Vysvětlení zadávací dokumentace č. 8

Název zakázky: **„Zvýšení kybernetické bezpečnosti Zlínského kraje“**

Zadavatel: Zlínský kraj, se sídlem tř. Tomáše Bati 21, 761 90 Zlín

Serverovna – ilustrace současného stavu prostupů:

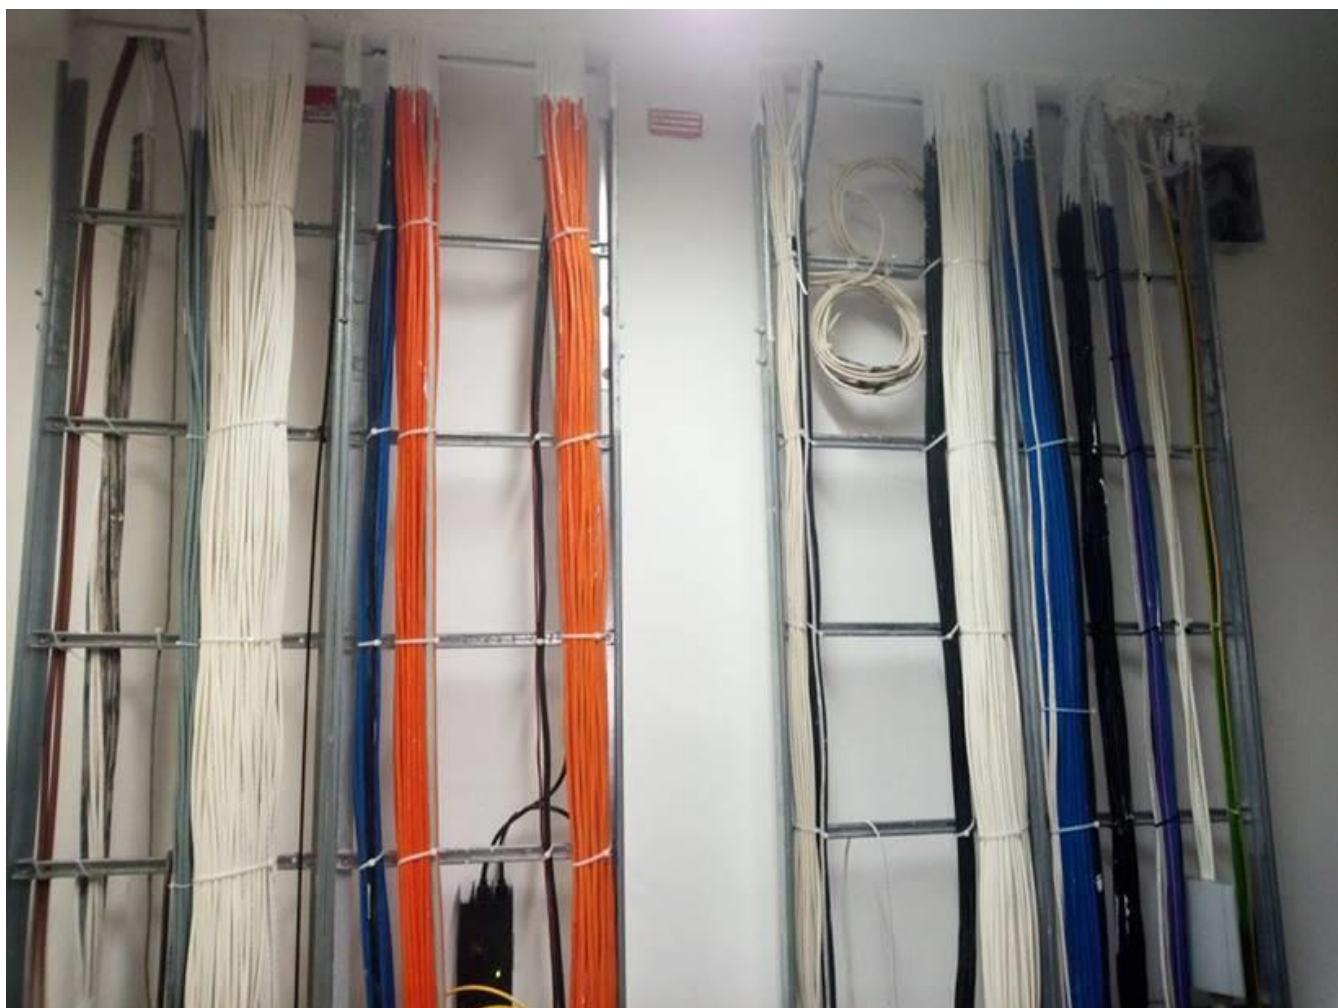
Zadavatel v bodě 1.2.7. požaduje: Součástí dodávky je vybudování nových optických rozvodů v sídle Objednatele mezi serverovnou (2. patro) a jednotlivými patrovými rozvodnami (9., 10., 11., 12., 13., 14. a 15. patro) umístěnými horizontálně nad sebou. Optické trasy budou nataženy singlemódovým optickým kabelem 9/125 μm s minimálně 12 vlákny. Ukončení jednotlivých tras bude provedeno na obou stranách v optických vanách a ukončeno SC/PC nebo SC/APC konektory.

Součástí ZD ale není projektová dokumentace k vybudování požadovaných optických rozvodů ani jiná obdobná dokumentace (technická zpráva, situační schéma, přehledové schéma, výkaz výměr), která by specifikovala požadovaný způsob provedení rozvodů, požadované trasy, materiály apod. a která by umožnila uchazeči nabídnout vybudování rozvodů a stanovit nabídkovou cenu. Může zadavatel doplnit ZD o projekt požadovaných optických tras?

Požadavky na optické rozvody jsou dány v zadávací dokumentaci v kapitole 1.2.7, normách ČSN50173 a ČSN50174 a ve Vysvětlení zadávací dokumentace č. 4.

Zadavatel shrnuje a upřesňuje: serverovna a patrové rozvodny jsou umístěny horizontálně nad sebou, tzn. jedná se o svislé natažení optických kabelů ve stupačkách současného kabelového vedení s protipožárními ucpávkami, kde je dostatečná rezerva pro instalaci nových rozvodů, viz ilustrační foto prostupu do serverovny a patrové rozvodny. Z uvedeného vyplývá při standardní montáži minimální souhrn potřebných položek při užití singlemódového optického kabelu s 12 vlákny:

Popis položky	Počet	MJ
Univerzální optický kabel 12vl 9/125 μm LSOH	600	m
Optická vana	14	ks
Čelo optické vany	14	ks
Optická kazeta pro 12 svárů	14	ks

Ochrana sváru	168 ks
Pigtail 9/125 μ m SC/PC nebo SC/APC	168 ks
Adaptér SC/PC nebo SC/APC	168 ks
Svár optického vlákna	168 ks
Prostupy podlahou (protipožární ucpávky)	13 ks
Zapravení prostupů (protipožární ucpávky)	13 ks
Natažení kabeláže	600 m
Měření optických tras	168 ks
Měřicí protokol optické trasy	168 ks
Drobný instalační materiál - vázací pásy, šroubky, záslepky, značení apod.	1 ks
